**Nasz znak: BZP-S.271. 35 .2012.JM
Znak sprawy: BZP/211/11**

**Dotyczy: pytań do siwz w postępowaniu na: „Budowę Trasy Północnej w Szczecinie –
ETAP II wraz z dojazdem przez ul. Łączną”**

PYTANIA 5

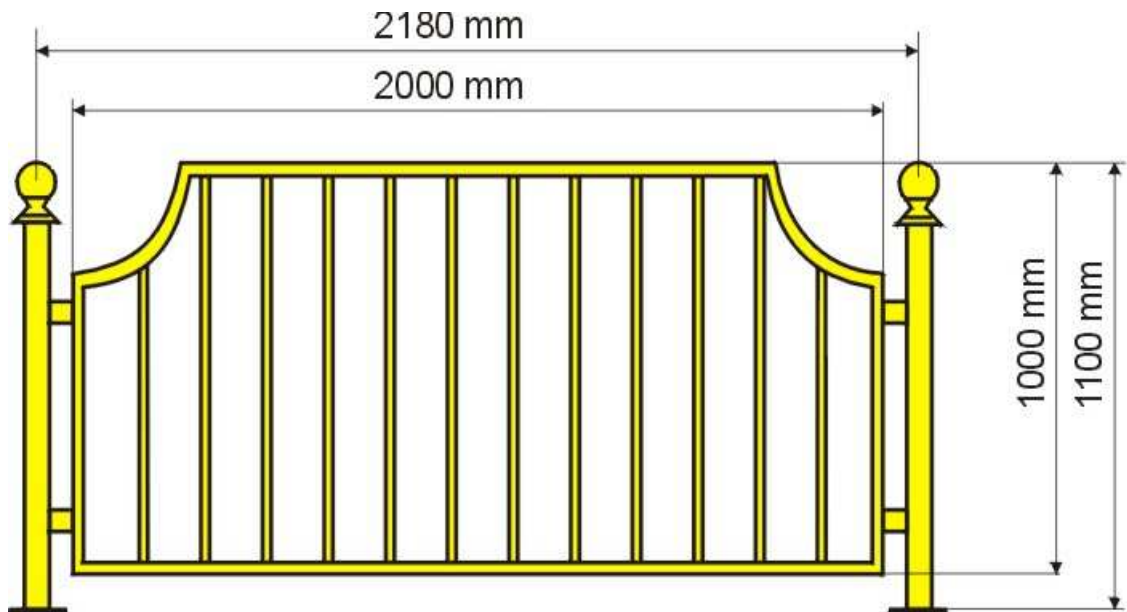
Dot. Ul. Łączna branża drogowa – w udostępnionej dokumentacji projektowej nie ma danych dotyczących parametrów technicznych ogrodzenia segmentowego (poz. 381 TER) – prosimy o uzupełnienie.

W TER poz. 381 należy wycenić typowe ogrodzenie segmentowe U-12b: rozstaw słupków 218 cm, wysokość słupków 110 cm, wymiary ramki między słupkami 200 x 100 cm, kolor żółty. Przykładowy rysunek ogrodzenia:

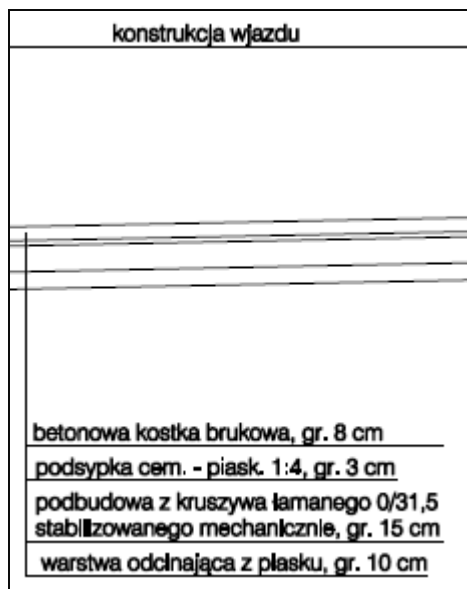
Dotyczy, rozdziału: 3. Ul. Łączna - od ulicy Rostockiej do ulicy Hożej, podrozdziału: 3.3.8. Zjazdy do posesji. Zgodnie z opisem technicznym str.6 do projektu branży drogowej przekrój przez zjazdy jest następujący:

Nawierzchnię zjazdów i parkingu w ul. Kukuleczki zaprojektowano o następujących warstwach konstrukcyjnych :
